MITGERA C_VESUVI

1ªCRS

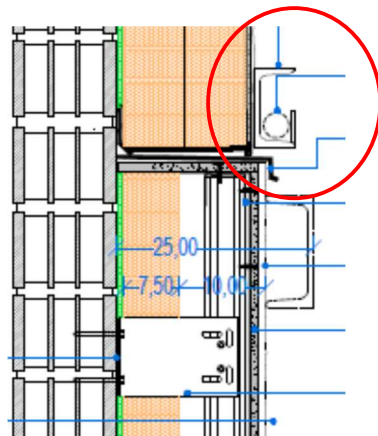
-Ancoratge de sistema Sate, sobre aïllament? Definir si la paret es suficient o s'ha de fer lagun tipus d'injecció de reforç per un bon ancoratge de les peces

-Definir subjecció perfil pas instal·lacions. Definir subjecció perfil metàl·lic u. Definir subjecció peça metàl·lica ancorada a mur existent respecte perfils verticals.

-No hi ha cap detall de com s'ancoren els cables de subjecció de vegetació.

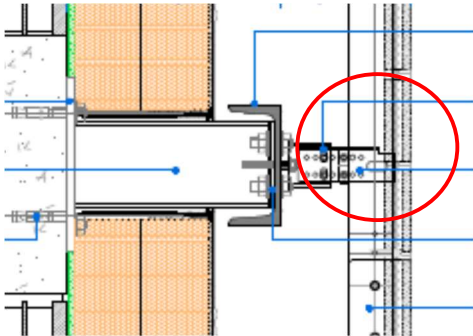
-Fer entenable aquest detall, sembla que hi ha una estructura vertical, s'hauria d'aclarir i definir en projecte tot el sistema d'ancoratge de flexbrick.

-Si s'ha de muntar l'estructura que sobresurt de façana , no hi podrà haver la bastida muntada per interferències entre els dos elements, preveure com s'ha de fer. També s'ha d'indicar les parts de perfils que arribaran a obra per muntar, per comprovar pes i dimensions, i determinar quins mitjans auxiliars es necessitaran.

-S'ha de detallar com es fa la base per plantacions.

- S'ha de detallar el format pel muntatge de les peces de flexbrick, tractament de juntes, mides de peces, elements d'unió, etc.

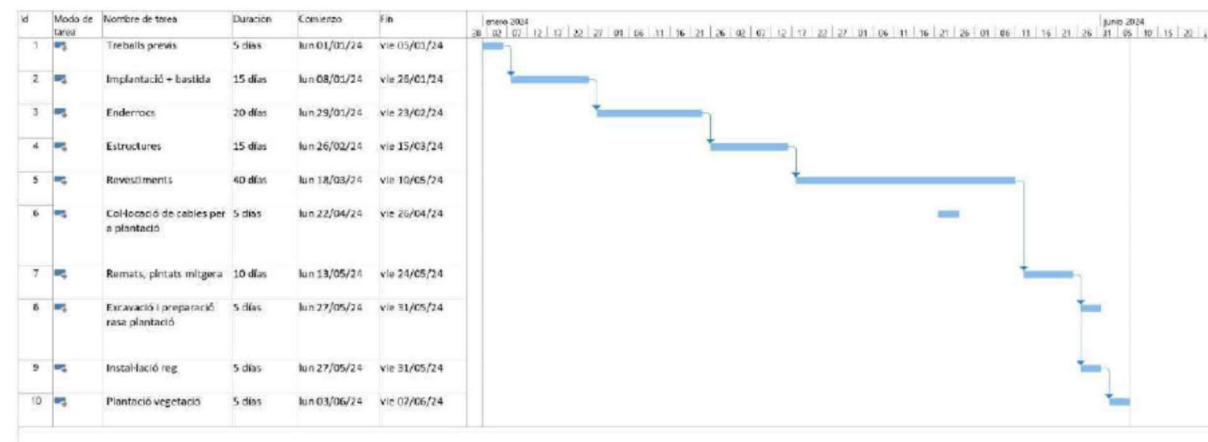
- S'ha de contrastar el pressupost una vegada estigui definit en projecte com s'ha d'executar aquesta jardineria.
